« Contribution à l’enquête public PE LANN DU »

Figure 2 : Répartition des évènements accidentels dans le monde entre 2000 et 2011

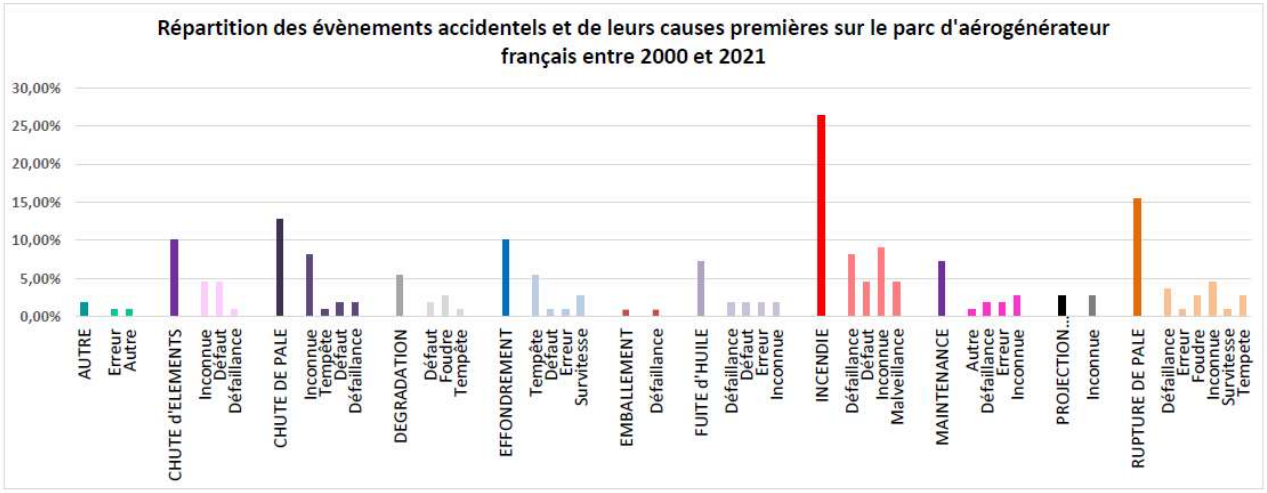
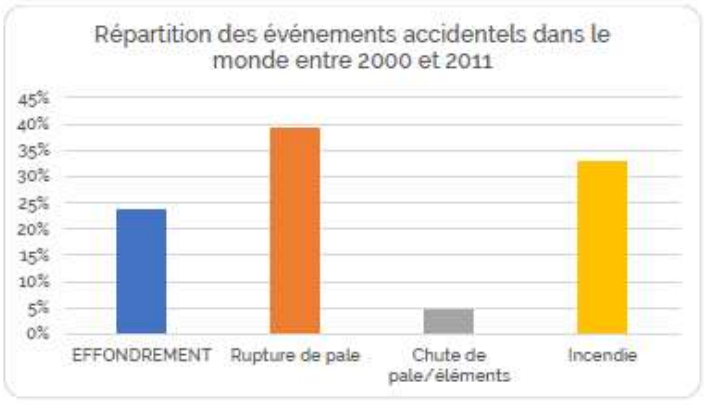
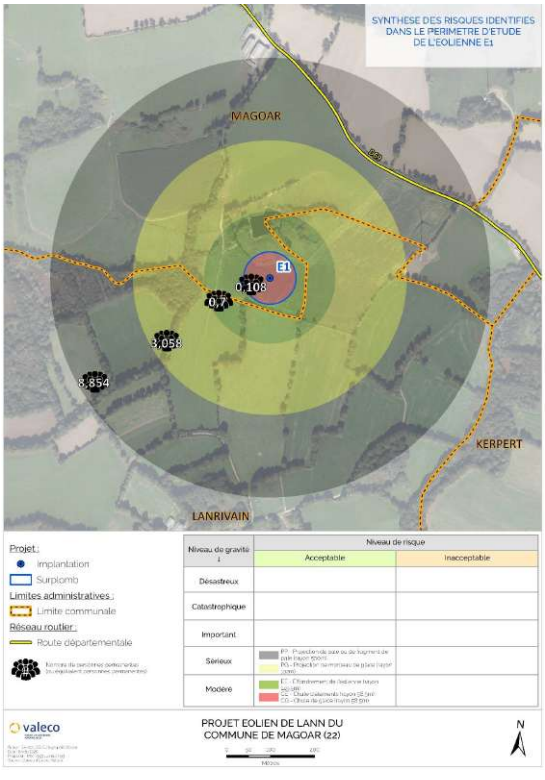
4/ L'activité économique et les risques pour ma ferme : les documents ci-dessous m'interroge fortement. En effet, la seconde causes des évènements accidentels est la rupture de pale à l'échelle de la France. Elle en est la première à l'échelle mondiale.
L'ensemble de mon parcellaire de pâturage de mes vaches laitières se situent dans la zone de projection de pale ou de fragment et la projection de glace. Comment envisager sereinement et en sécurité le travail régulier dans ces parcelles pour la manipulation quotidienne de mes animaux ?
La société peut-elle m'assurer de l'absence de perturbation du comportement naturel et des performances techniques de mes animaux suite à la mise en place du parc? Quelles solutions alternatives durable et viable propose t'elle si cela s'avère ? Comment ne pas m'interroger sur le droit de retrait éventuel d'un salarié pour travailler dans ces parcelles essentielles à la vie de la ferme ? Le porteur de projet propose t'il une solution à cela ?

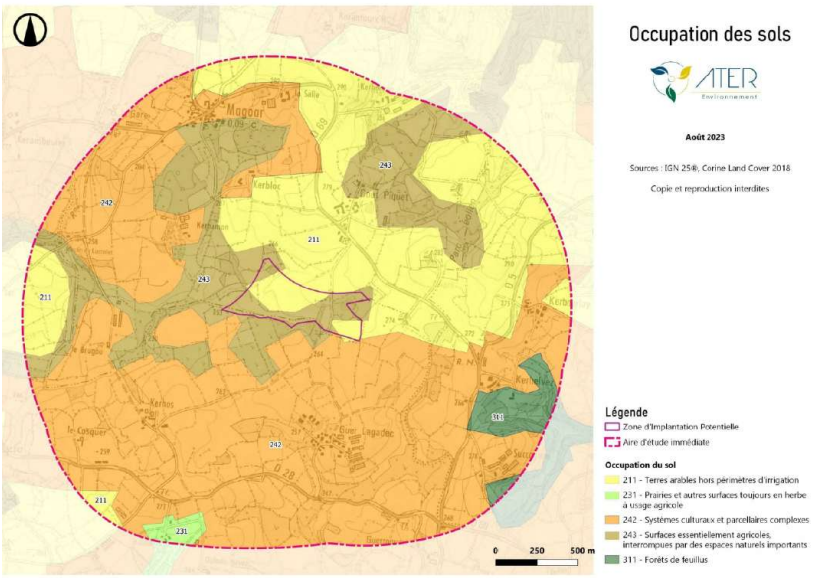
Les cartes ci-dessous précisent les points d'écoute. Plusieurs points d'écoute se situent sur des parcelles dont je suis propriétaire ou exploitant. Pourquoi n'ai-je pas eu connaissance ni demande de mise en place de ces points d'écoute par le porteur du projet ?

Carte 15 : Occupation du sol de l'aire d'étude immédiate

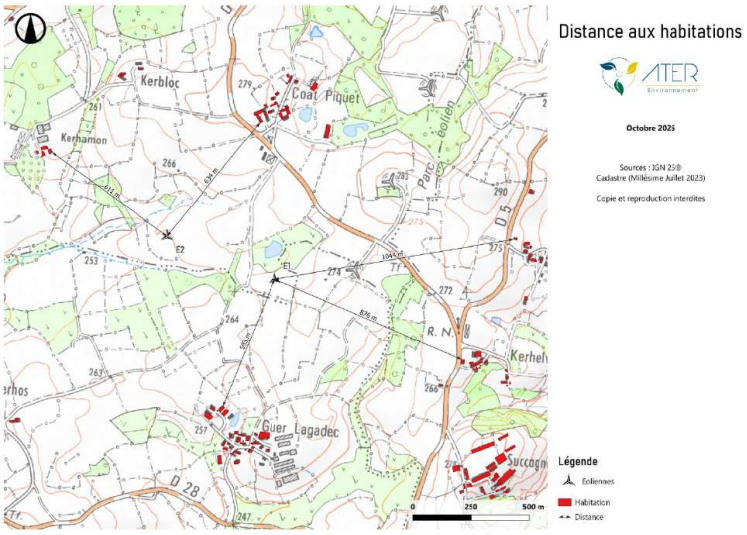
La cartographie du dessous est erronée. En effet, les parcelles que je cultive, et située à proximité immédiate de la zone sont classifiées « 242 systèmes culturaux et parcellaires complexes ». Dans les faits, la situation est différentes puisque la totalité de mes parcelles est en prairie permanente et devrait être classifiées « 231 Prairies et autres surfaces toujours en herbe à usage agricole ». Pourquoi cette mauvaise classification ? Quelles incidences quant à l'analyse de l'étude d'impacts ?

Carte 142 : Distances aux habitations et aux zones urbanisées

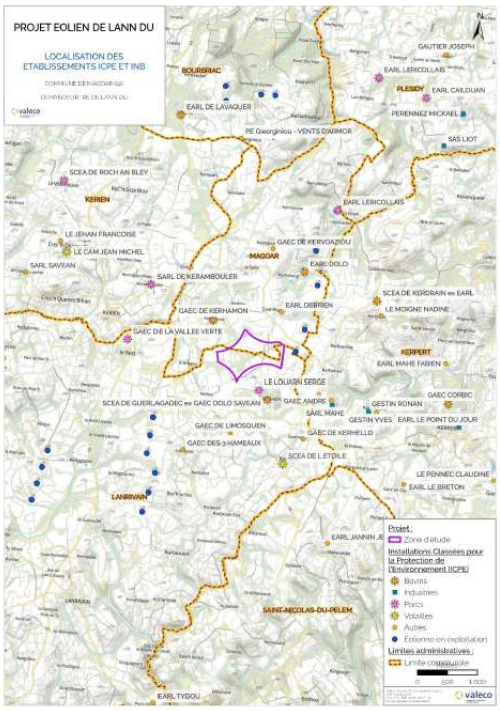
La carte ci-dessous ne reprend pas l'ensemble du bati à Guerlagadec puisque la stabulation de ma ferme construite en 2016 et visible sur les photos aériennes n'est pas présente. Pourquoi ? La distance la plus proche d'un bâtiment du village s'en trouverai certainement moindre que celle indiquée au document.
